con la presente si inviano le Osservazioni contro il Progetto di un impianto eolico codice procedura ID_VIP/ID_MATTIM: 1269 denominato "Pitigliano"; ubicato nei comuni di Pitigliano (GR) e Sorano (GR) costituito da 20 (venti) aerogeneratori di potenza nominale 7,0 MW per un totale di 140,0 MW con relative opere connesse ed infrastrutture indispensabili.

Modulo per la presentazione delle osservazioni per i piani/programmi/progetti sottoposti a procedimenti di valutazione ambientale di competenza statale

ID: Codice procedura (ID_VIP/ID_MATTM): 12691

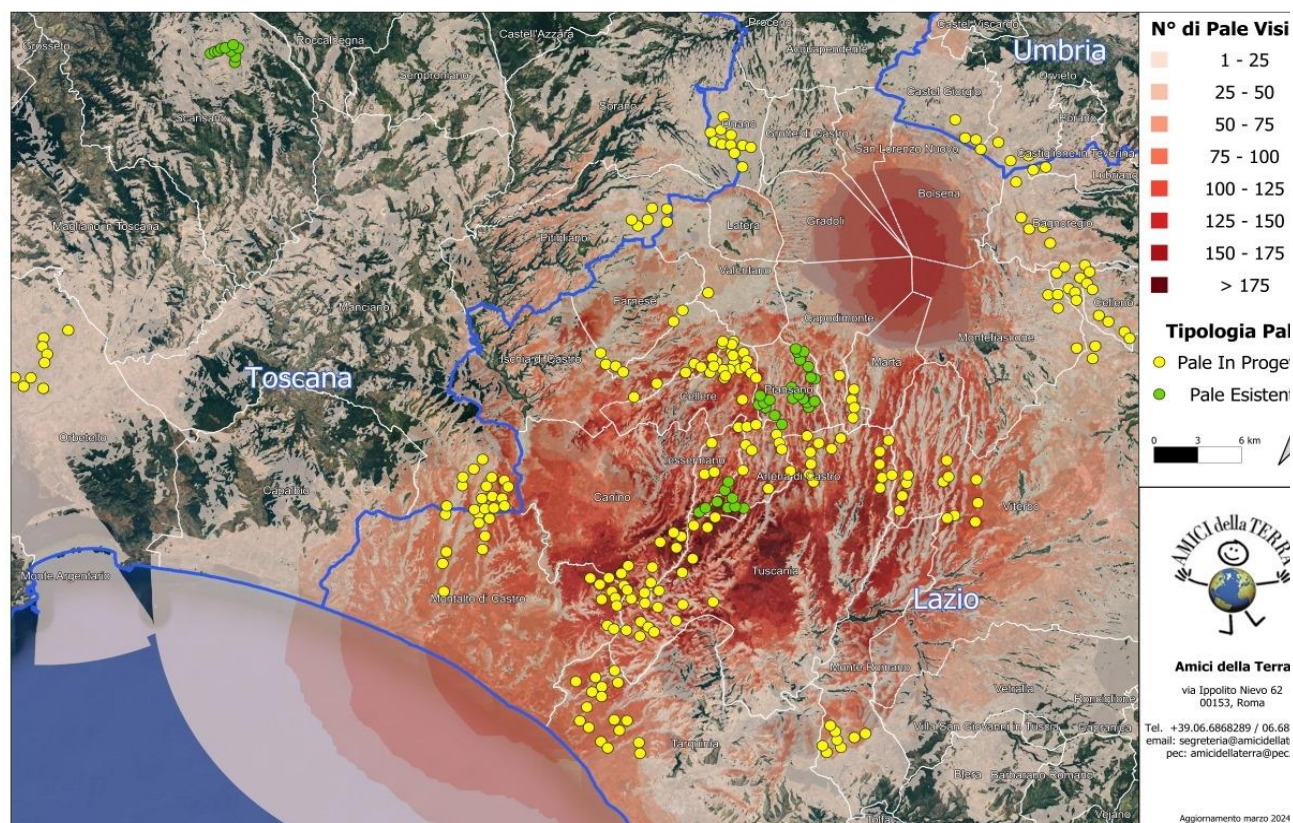
Riguardo al cumulo degli impianti FER, le mappe prodotte dalla proponente riguardano, come già evidenziato, soltanto una parte molto piccola degli impianti FER dell'area intermedia e vasta e in particolare di quelli eolici che contribuiscono a creare un notevole cumulo e la saturazione del territorio tosco laziale. Riguardo al cumulo dei soli impianti eolici si riporta la mappa dell'intervisibilità degli impianti eolici elaborata dall'Associazione nazionale “Amici della Terra”.

Se agli impianti eolici rappresentati qui sopra che non comprendono sia l'impianto eolico Pitigliano e le altre 14 pale del progetto eolico in verifica amministrativa sempre nel territorio di Pitigliano si aggiungono i migliaia di ettari (7000 fin'ora) di territorio occupato dagli impianti fotovoltaici e agrivoltaici e dalle altre tipologie appare chiaro il numero spropositato degli impianti FER nella bassa toscana e nella Tuscia.

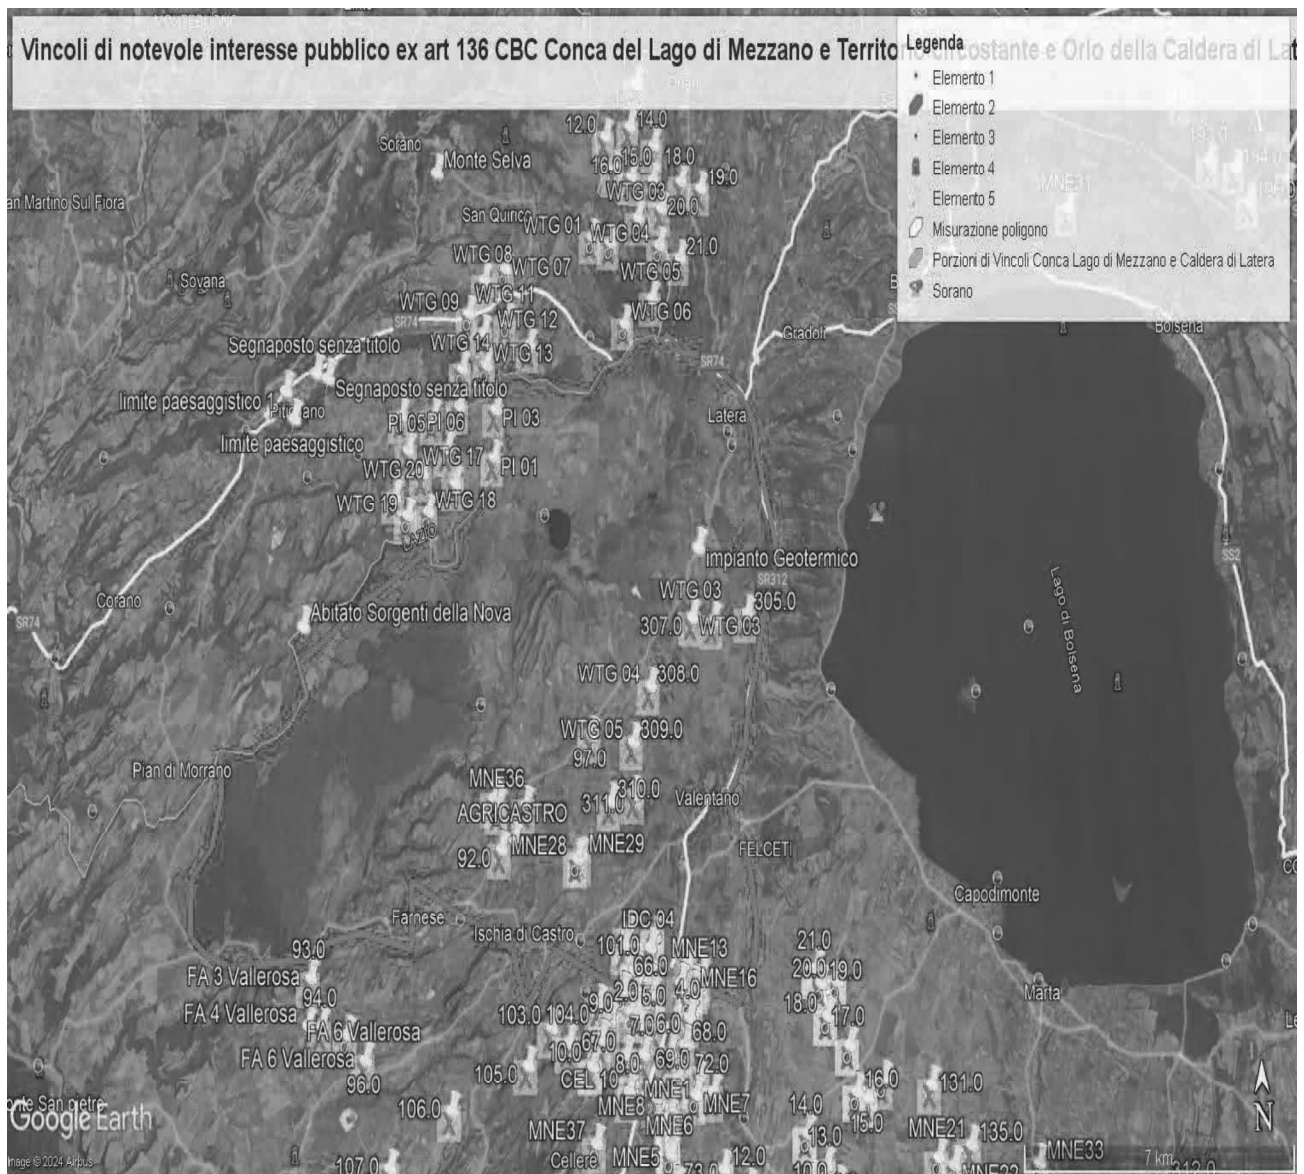
Al contrario si evidenzia che l'impianto eolico industriale citato non solo ricadrebbe con tutti e 20 gli aerogeneratori all'interno delle fasce di rispetto di 3 km di due vincoli paesaggistici di notevole interesse pubblico esistenti nella Regione Lazio e con una parte di essi nel vincolo paesaggistico del Centro abitato di Sorano (GR) quindi in aree non idonee all'installazione di impianti di energia rinnovabile. Addirittura, alcuni aerogeneratori sarebbero ubicati a poche centinaia di metri dai perimetri dei due vincoli paesaggistici laziali ex art 136 del CBC.

Come è illustrato nell'immagine si ribadisce che l'impianto industriale "Pitigliano" ricade completamente all'interno delle fasce di rispetto dei due vincoli di notevole

interesse pubblico e lambisce quelle di un terzo vincolo e quindi come affermato dal Consiglio di Stato nelle sentenze citate, l'impianto è insediato in area non idonea ai sensi dell'art. 20 comma 8 lettera c quater del D.Lgs. n. 199/2021 e ss.mm.ii al contrario di quanto sostiene la proponente.

IMMAGINE n. 2 Impianto eolico industriale “Pitigliano” e distanze aerogeneratori dai Vincoli della Conca del Lago di Mezzano...

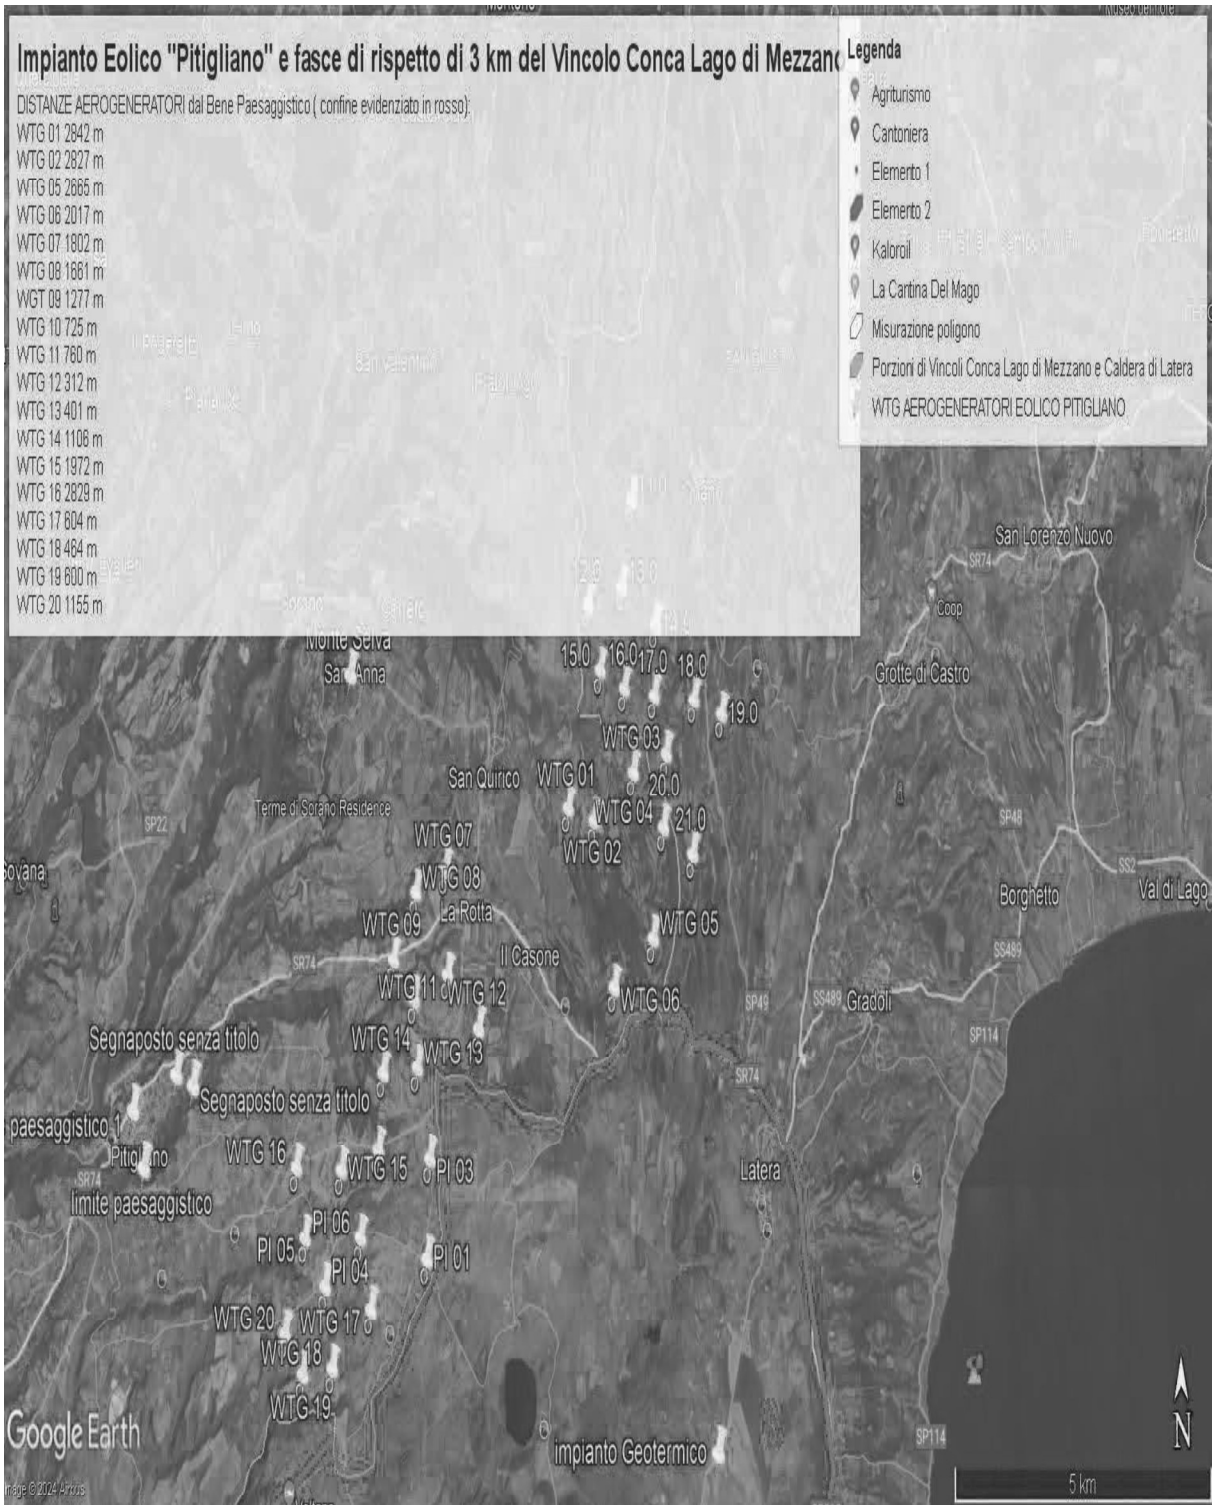
Inoltre, come sostiene la Proponente parte dell'impianto si verrebbe a trovare a 3,5 km dal centro abitato di Sorano. Infatti, tre degli aerogeneratori WTG 08, 09, 10 sono addirittura all'interno delle fasce di rispetto dei 3 km del suo vincolo paesaggistico di notevole interesse pubblico ex art 136 del CBC. Si evidenzia che così si crea

ma nelle sue immediate vicinanze (a soli 100 metri i primi due aerogeneratori) oltre ad impattare sul territorio e sulle economie di cinque Comuni del Lazio (Farnese, Onano, Latera, Valentano, Grotte di Castro e Gradoli) si trova nelle fasce di rispetto dei Beni di notevole interesse pubblico come si è evidenziate nelle Osservazioni precedenti e crea degli impatti negativi anche sui beni naturalistici come verrà dettagliato nell'Osservazione relativa alla Vinca. Inoltre, andrebbe a sommarsi al già enorme cumulo di impianti eolici e fotovoltaici e geotermici che creano una elevata criticità ambientale nella provincia di Viterbo e interferiscono anche con il territorio toscano come si può vedere dalle varie immagini dell'Allegato n. 1.
